Stellungnahme der Bundesarchitektenkammer (BAK) zum Norm-Entwurf E DIN 4108-7:2024-11 "Wärmeschutz und Energie-Einsparung in Gebäuden – Teil 7: Luftdichtheit von Gebäuden – Anforderungen, Planungs und Ausführungsempfehlungen sowie -beispiele"

Date: 2025-02-04	Document: Einspruch BAK	Project: E DIN 4108-7:2024-11
------------------	----------------------------	----------------------------------

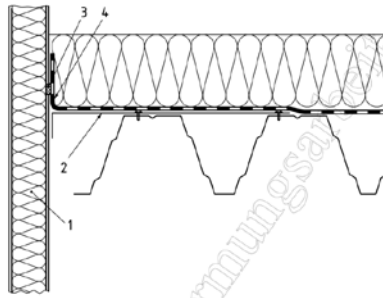
MB/ NC ¹	Line number (e.g. 17)	Clause/ Subclause (e.g. 3.1)	Paragraph/ Figure/ Table/ (e.g. Table 1)	Type of comment ²	Comments	Proposed change	Observations of the secretariat
					Messergebnisse sollte als Zielwert < 1,0 oder besser angegeben werden.		
	Seite 37 9.3.4 Anschlüsse im Metalleichtbau			te	Es fehlen zu den Anschlüssen im Metalleichtbau Lösungen in den Regelflächen. Hierbei sind die horizontalen Stoßbereiche der Elemente zu behandeln und darzustellen, und zwar wie von diesen horizontalen Fugen und Stoßausbildungen ein geschlossener Anschluss an die luftdichte Ebene der Böden und Dächer hergestellt werden sollen.

MB/ NC ¹	Line number (e.g. 17)	Clause/ Subclause (e.g. 3.1)	Paragraph/ Figure/ Table/ (e.g. Table 1)	Type of comment ²	Comments	Proposed change	Observations of the secretariat
					 <p>Legende 1 Sandwichelement als raumabschließendes Wandelement mit Dämmkern und Metalldeckschichten 2 Metallwinkel 3 vorkomprimiertes Dichtband 4 Klebeband 5 Luftdichtheitsbahn</p> <p>Bild 28 – Beispiel für einen luftdichten Anschluss mit großflächigen Bauelementen</p> <p>Wenn die Metalloberfläche zur Andichtung der Folie des Daches am Übergang zur Außenwand nicht durchgehend eben ist, wird erfahrungsgemäß bei größeren Fugentiefen in den vertikalen Stößen der Metallbleche auch das vorkomprimierte Dichtband keine ausreichende Dichtheit sicherstellen.</p>
